LLAMADO PÚBLICO A OFERTAS Nº 11/2022

Fideicomiso de Infraestructura Educativa Pública
Administración Nacional de Educación Pública

COMUNICADO Nº 04

ACLARACIÓN DEL PROYECTO

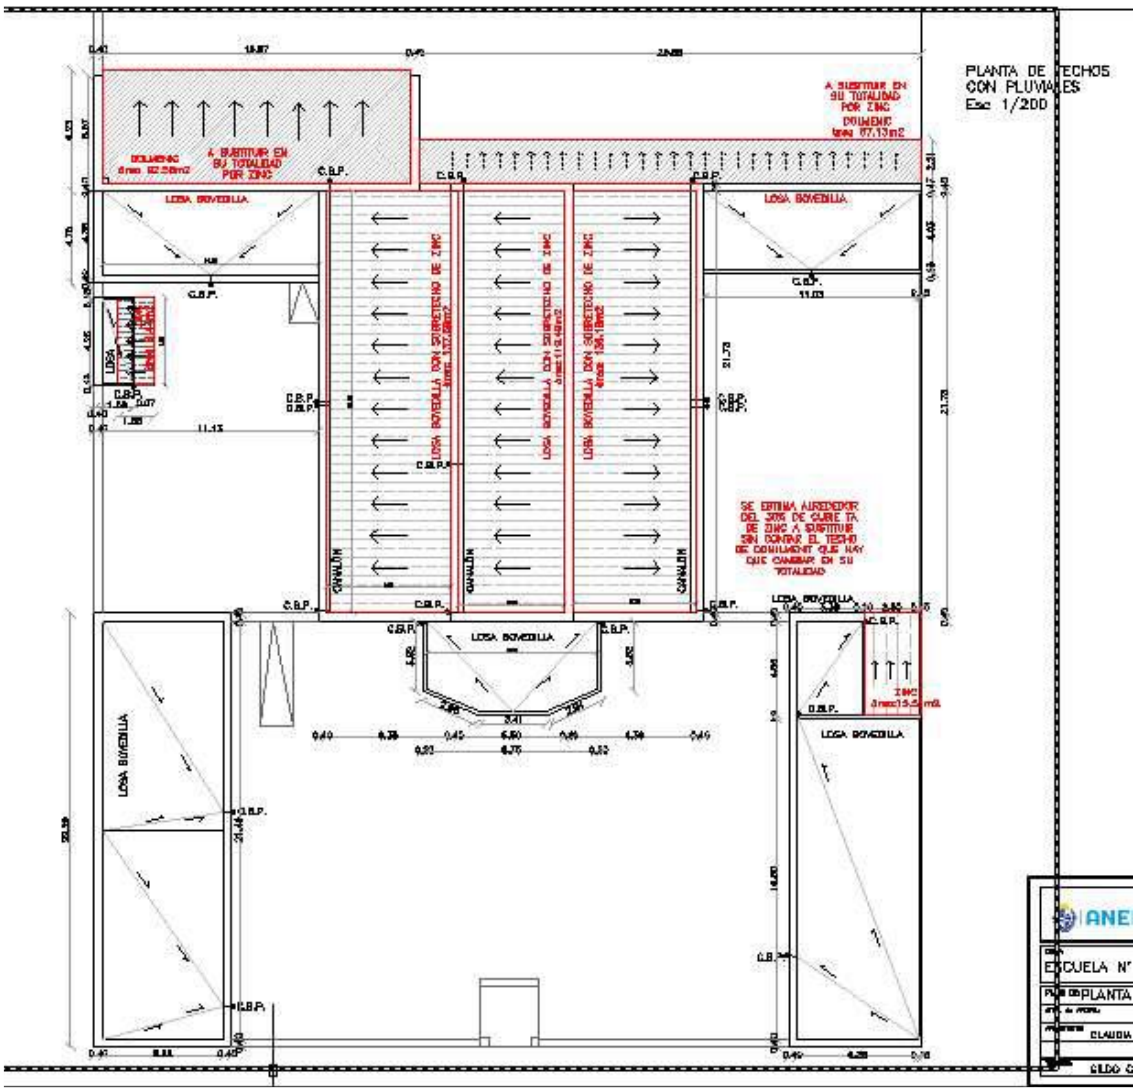
Las cubiertas señaladas con color rojo corresponden a los sectores que tienen sobre techo liviano y al techado exterior de dolmenit.
La impermeabilización se deberá realizar en la TOTALIDAD de las cubiertas del Centro Escolar, tal cual indica la Memoria Constructiva:" Impermeabilización total de cubiertas"
